改善箇所説明図

アルミ製ディスクホイール

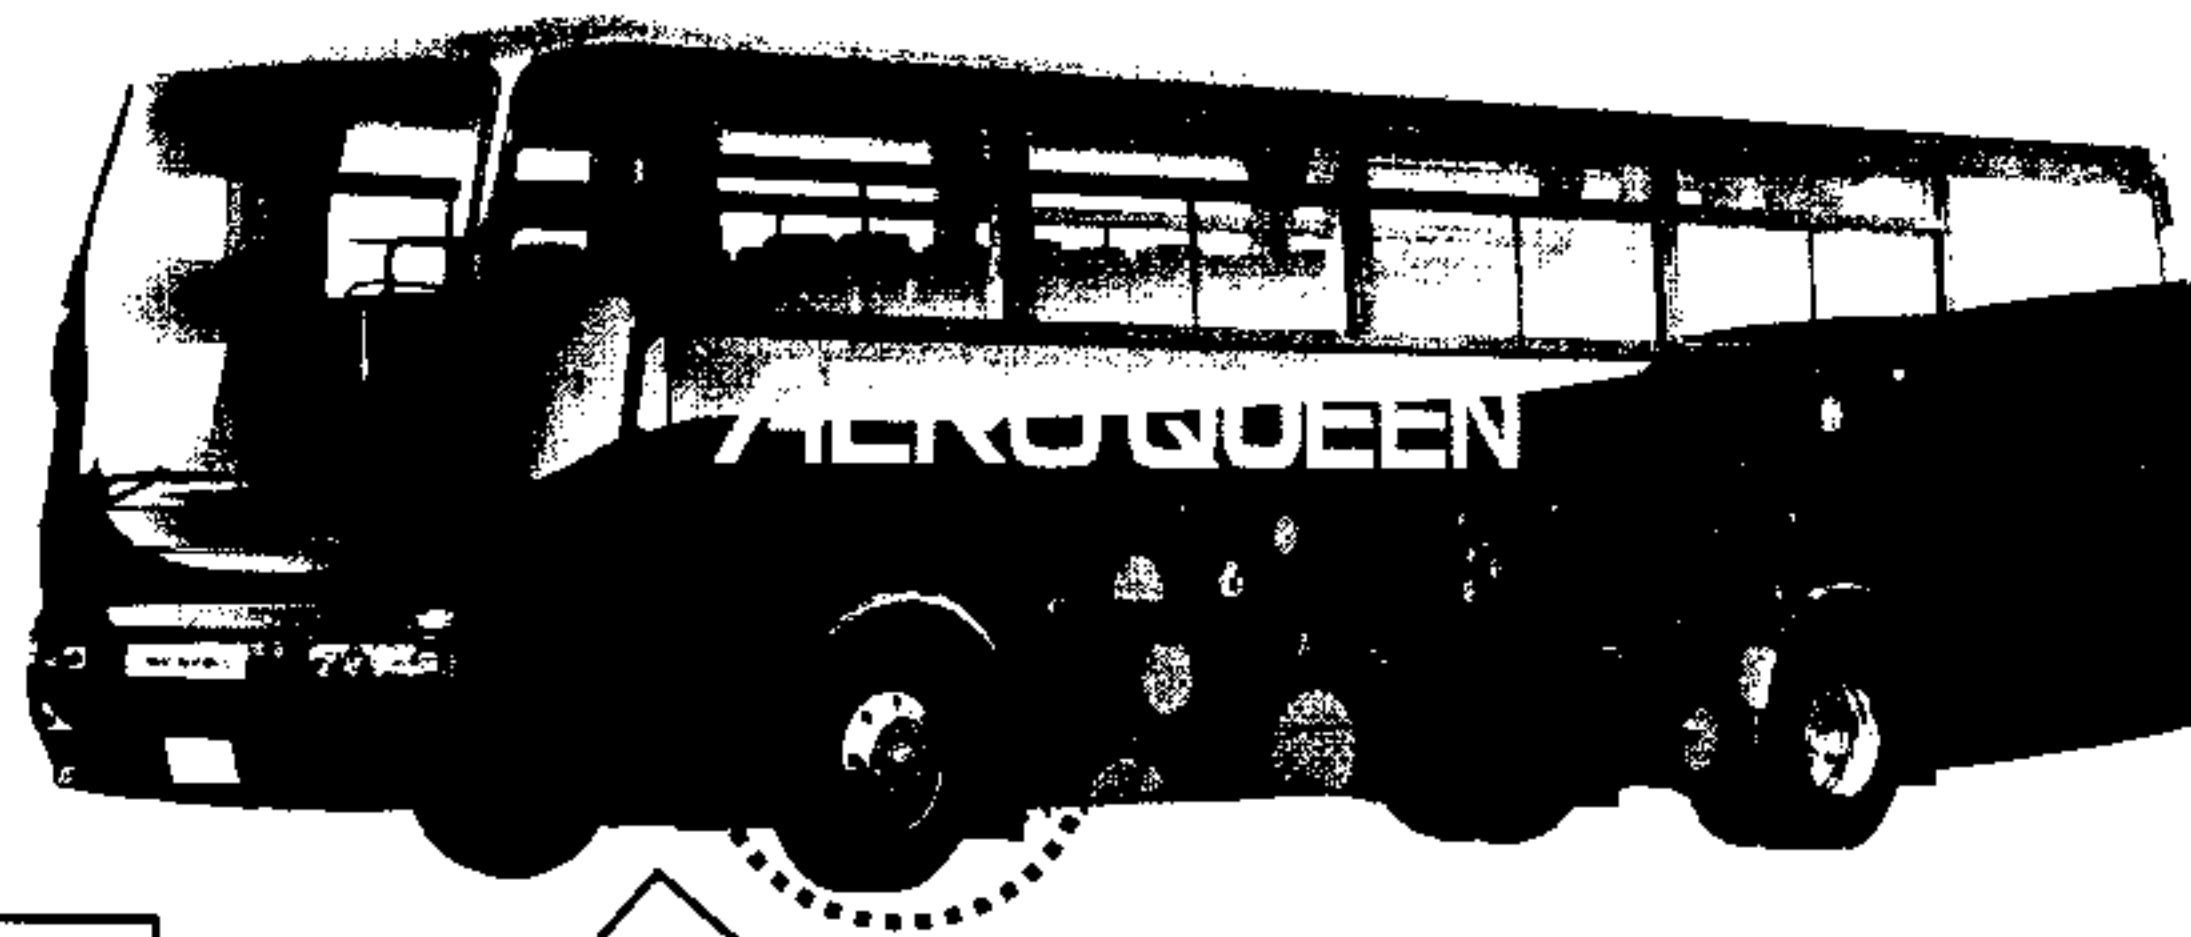
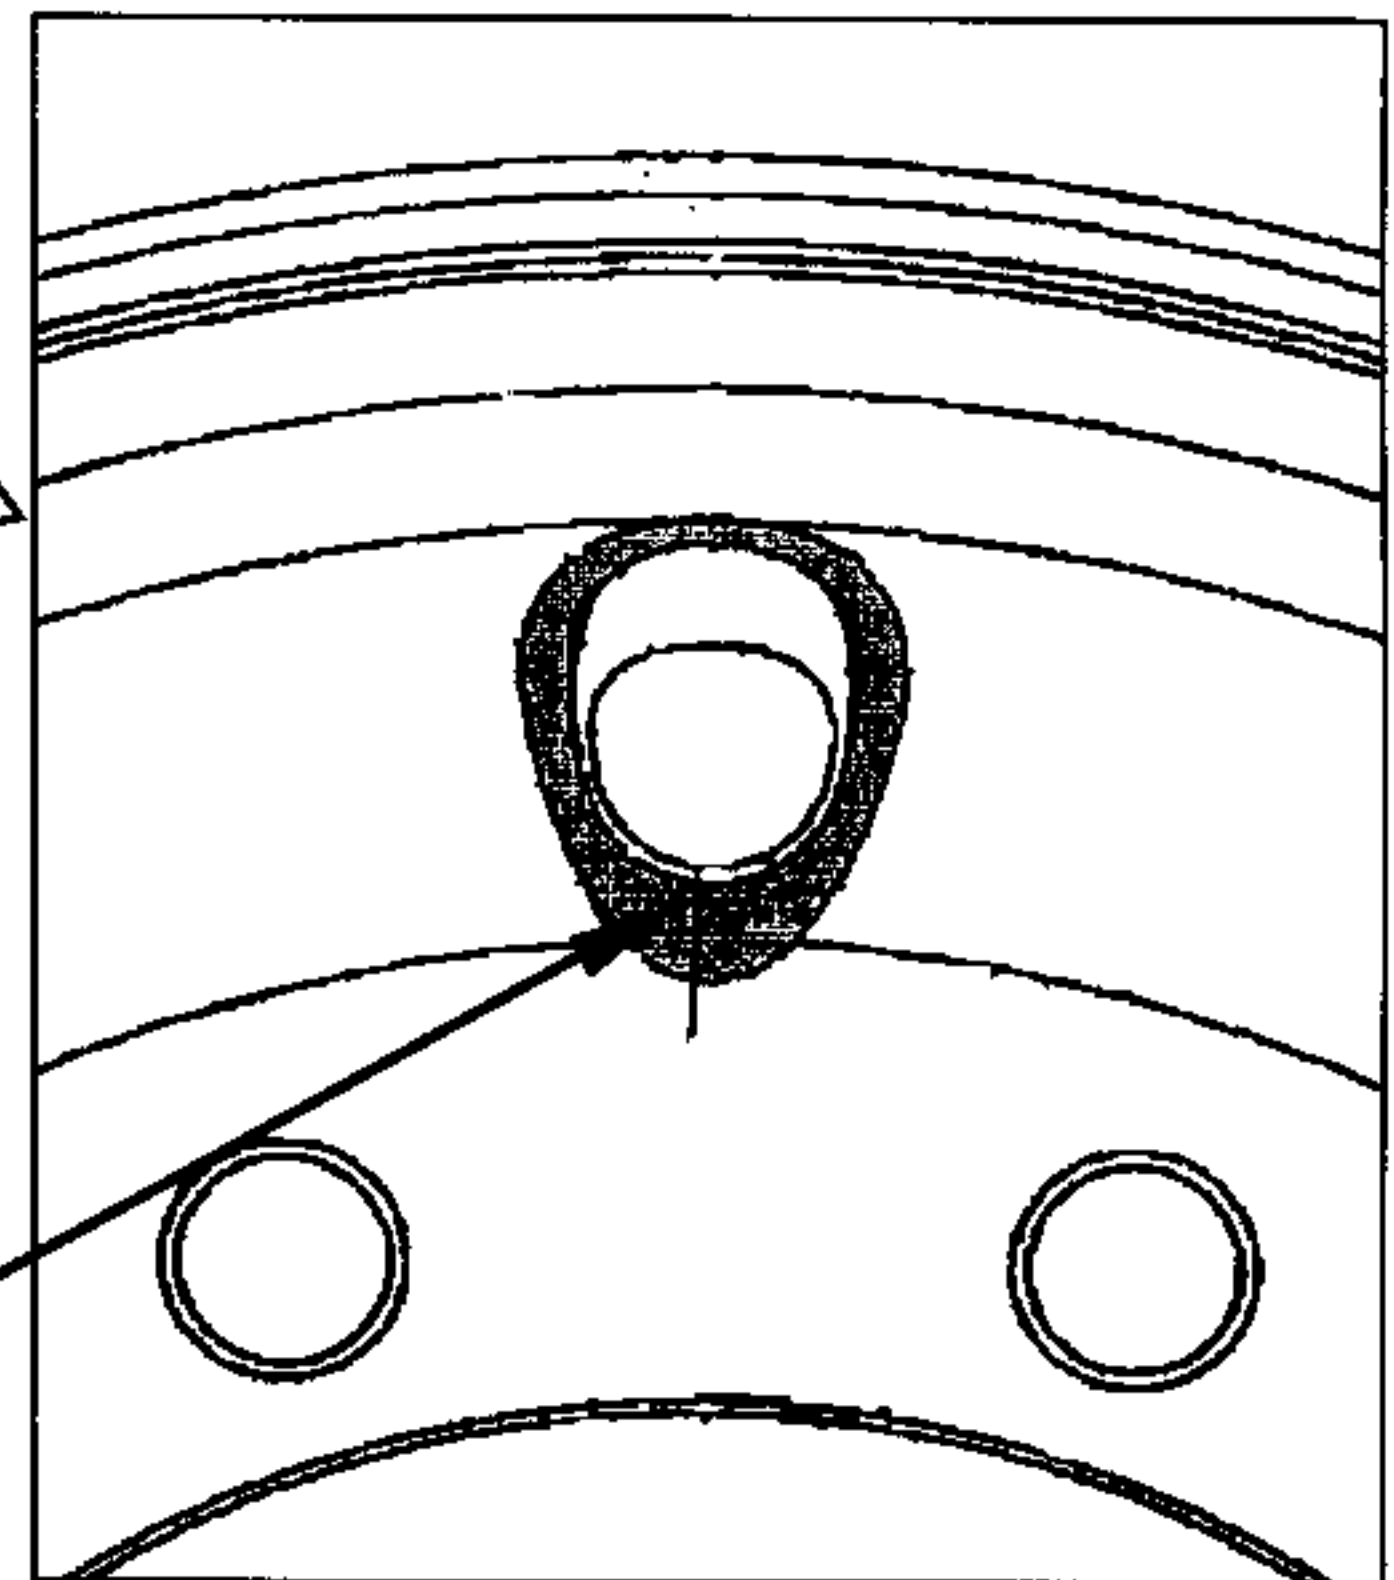
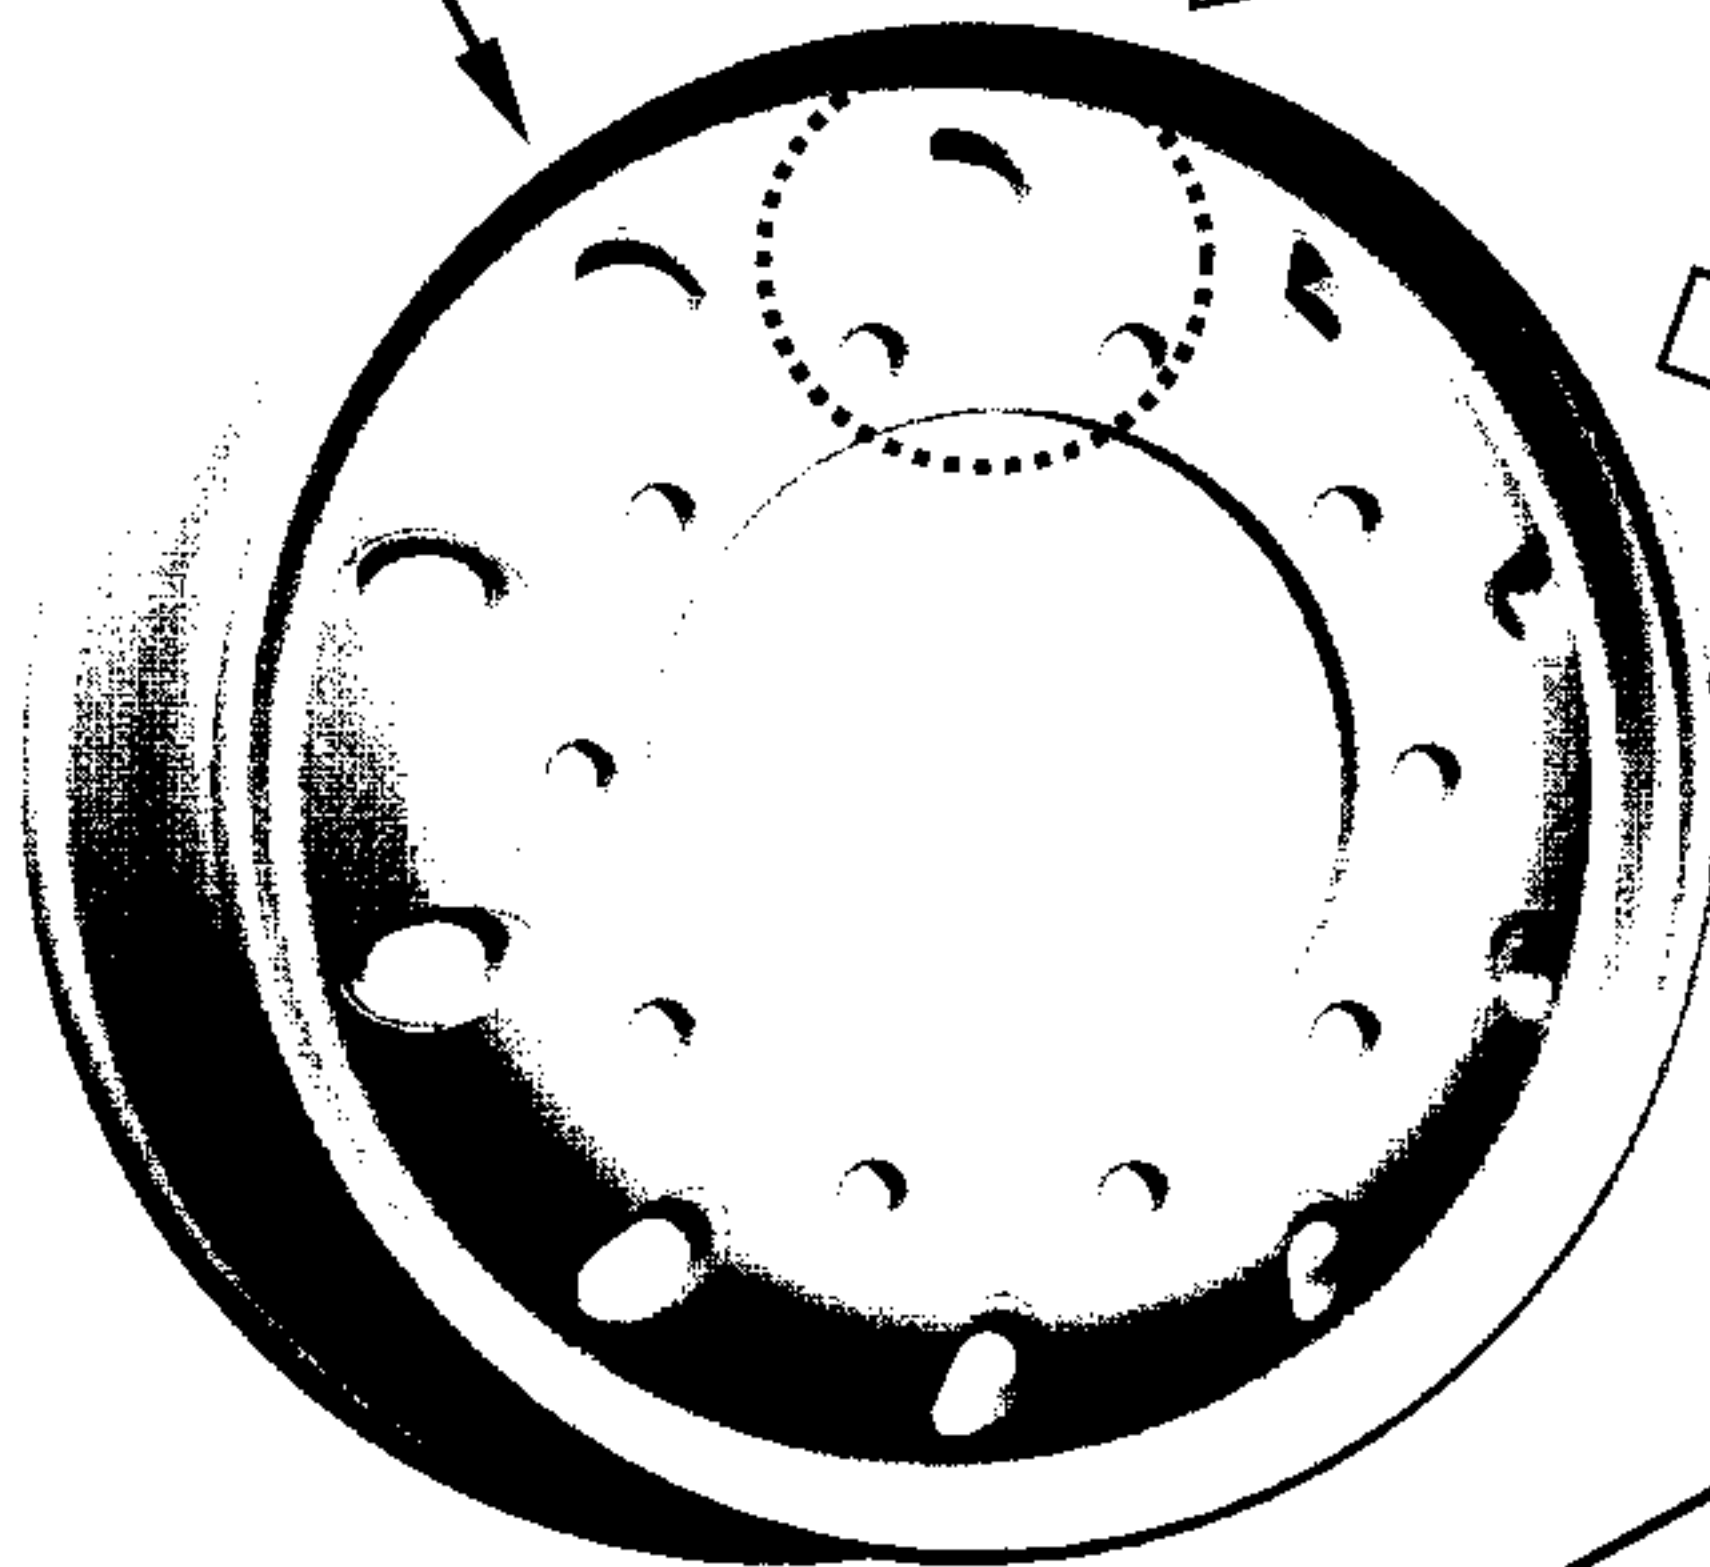
基準不適合箇所

バス用アルミホイールの強度を部分強化する工程が不適切なため、当該ホイールの飾り穴部に引張応力が発生しているものがある。そのため、走行中に受ける負荷によりホイールが損傷するおそれがある。

改善内容

全車両、ディスクホイールのロット番号を確認し、対象のものはディスクホイールを対策品に交換する。

(対象ロット番号：「01 10 24」～「03 3 25」)

識別：作業完了車には、スペアタイヤキャリヤ右側ブラケットに白色ペンキを塗布する。
